Mærkeordningen God Adgang

Kulturcenter Mariehøj

Tilgængelighedsrapport 2024

Skitser til indretning af toiletter (BR18 §214)

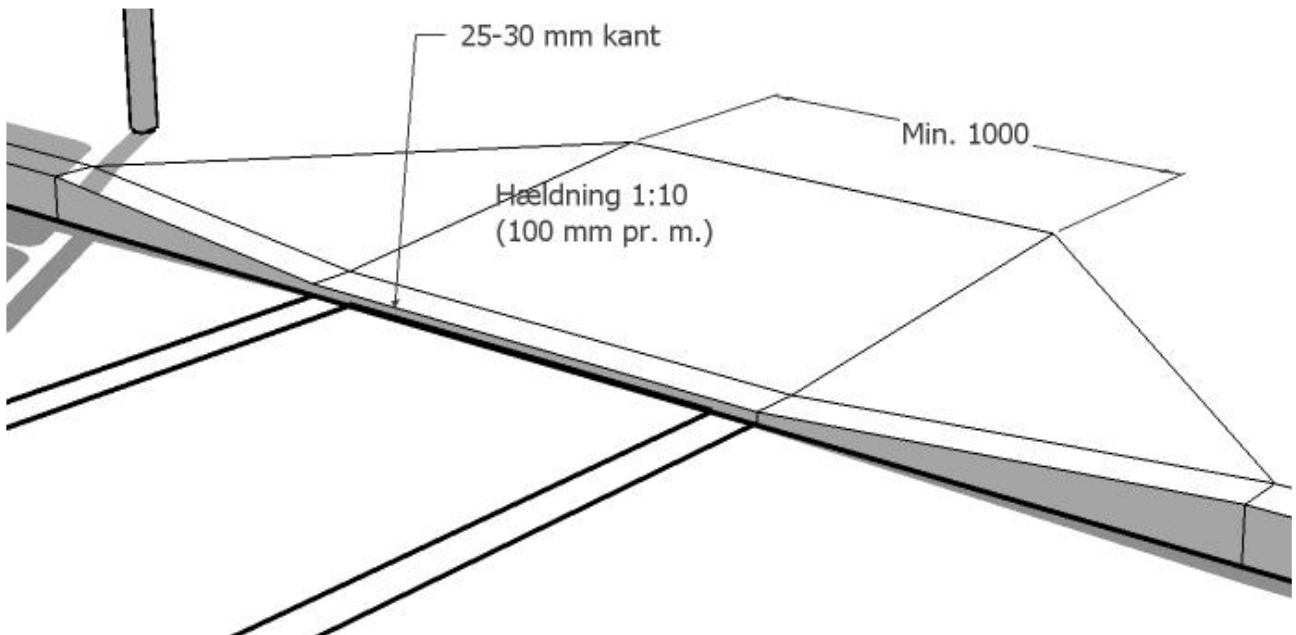
Et af kriterierne til et handikaptoilet er, at man skal kunne sidde på toilettet og nå håndvasken. Derfor anbefales det, at håndvask og toilet er anbragt på hver sin tilstødende væg og så tæt på hinanden, at man kan nå vasken.

I skitsen sidste i rapporten kan man se de nøjagtige mål og afstandsforholdet mellem håndvask og toilet.

Et af kriterierne til et handicap toilet er, at man skal kunne sidde på toilettet og nå håndvasken. Derfor anbefales det, at håndvask og toilet er anbragt på hver sin tilstødende væg og så tæt på hinanden, at man kan nå vasken.

I skitsen sidste i rapporten kan man se de nøjagtige mål og afstandsforholdet mellem håndvask og toilet.
